## 高効率アルミルーバー (グレア分類: G0) モデルチェンジのお知らせ

### 材料変更に伴い、高効率アルミルーバー (グレア分類: G0) の 形名変更によるモデルチェンジをいたします。

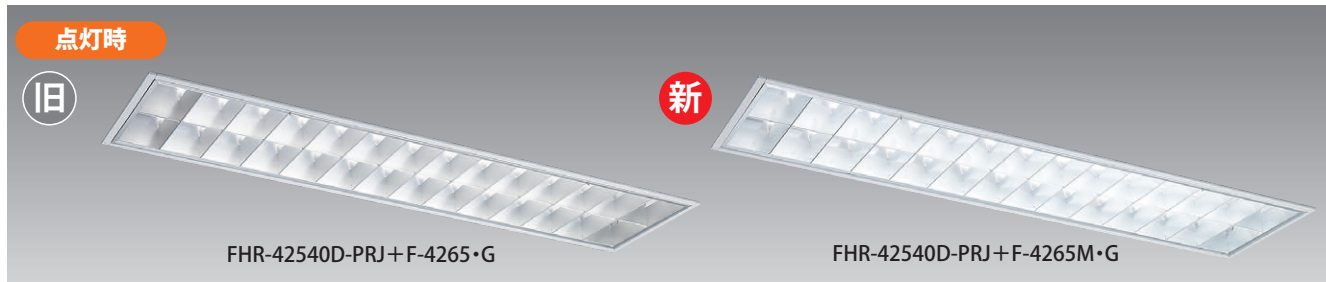
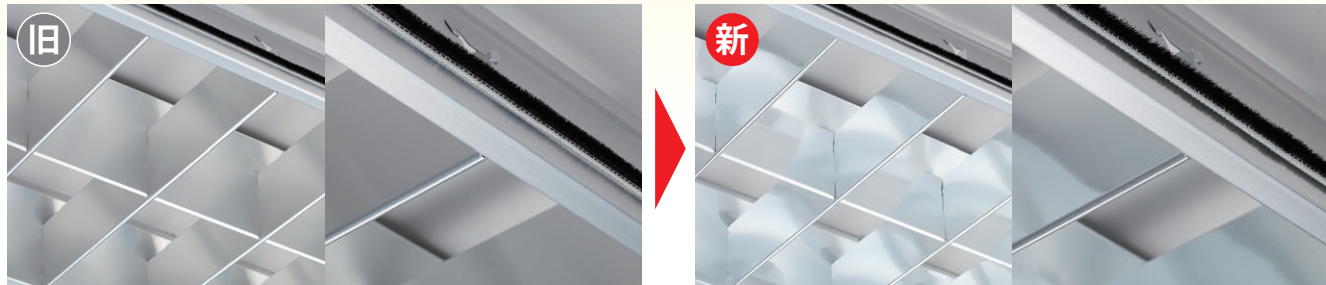
従来品から取付構造、寸法に変更はございませんが、  
材料の変更によりルーバーの見え方が若干異なります。価格に変更はございません。  
直前のご連絡となり、ご利用の皆様には大変ご迷惑をおかけしましたことを、深くお詫び申し上げます。

- ・ルーバーの表面仕上げが変更になり、ルーバーの見え方が変わります。
- ・点灯時、器具下面からの見え方が異なります。
- ・アルミルーバーの反射率が向上し、器具効率が約 10%アップいたします。

現行品形名	モデルチェンジ品形名
F-4265・G	F-4265M・G
F-42210・G	F-42210M・G
